INFORME TÉCNICO DE FISCALIZACIÓN AMBIENTAL

Programa de Cumplimiento

MAESTRANZA INDUSTRIAL QUILLOTA

DFZ-2019-2400-V-PC

Figura N°1: Esquema de ubicación de barrera acústica (doble pandereta con revestimiento de espuma), propuesto como acción N°5 y ubicación de receptores N°1 y N°2 medidos.

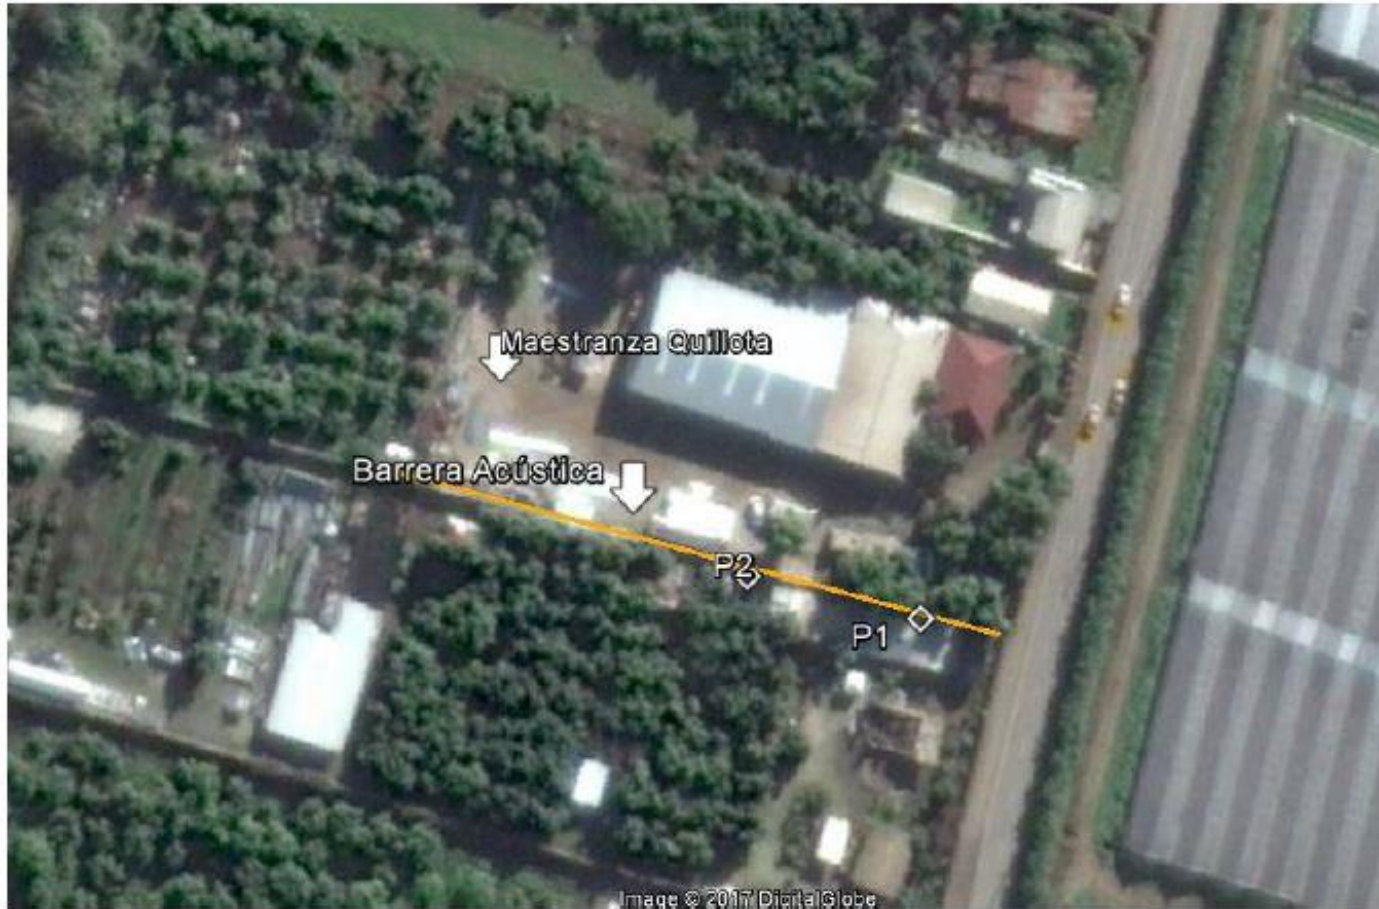
5	Instalación de una doble pandereta, con un revestimiento de espuma acústica en el área de los receptores de ruido de la maestranza a lo largo	Por ejecutar	4 meses desde la fecha en que se aprueba el programa. Fecha de inicio: 15-11-2018	(1)= Acreditar dentro de plazo, la instalación de una doble pandereta de acuerdo a las condiciones establecidas.	Remitir a la SMA un reporte de avance único, que acredite la realización de dichas actividades.	Según acredita registro fotográfico de en el Reporte Avance Único (Anexo 2 – Acción 5), se instaló una doble pandereta con revestimiento acústico. De acuerdo a lo que señala esta acción, y referenciado al Informe de

de la actual pandereta que divide el predio de la empresa, y la de los receptores N°1 y N°2 mencionados en el informe de la empresa ABI. Esta no podrá realizarse en días de lluvia. Esta doble pandereta tendrá una altura aproximada de 3 metro de altura.		Fecha término: 15-03-2019	(0)= No acreditar la instalación de una doble pandereta de acuerdo a las condiciones establecidas.		<p>la empresa ABI, denominado Informe E-37094-3 “Asesoría Acústica Etapa Modelación y Diseño Soluciones” y presentado en el PDC, éste señala explícitamente en su página 13, “En el deslinde sur de la maestranza, se instalará una barrera acústica de 3 metro de altura, con una extensión aproximada de 97 m, que favorecerá también a disminuir los niveles de ruido en el receptor evaluado”. (Figura N°1).</p> <p>De acuerdo a lo constatado en Inspección Ambiental de fecha 23-05-2019, existía instalada una doble pandereta con dimensiones de 45 metros de largo por 2,60 metros de alto, ubicada en el deslinde con receptores. Existe entre las panderetas una espuma de 5 cm de espesor y otros 5 cm de aire, el espesor entre ambas panderetas es de 10 cm aproximadamente.</p> <p>Posteriormente con ocasión del ORD. N° 165 SMA VALPO de fecha 05.06.2020 (Anexo 5) esta Oficina Regional solicitó al Titular remitir la información que acredite las dimensiones totales de la pandereta que finalmente se instaló.</p> <p>El titular en fecha 29 de julio 2020, remitió carta respuesta al ORD. N°165 (Anexo 5), señalando la realización de aumento en la longitud definitiva de la pandereta instalada. Esta pandereta cuenta finalmente con una longitud de 112 m (Figura N°2).</p>
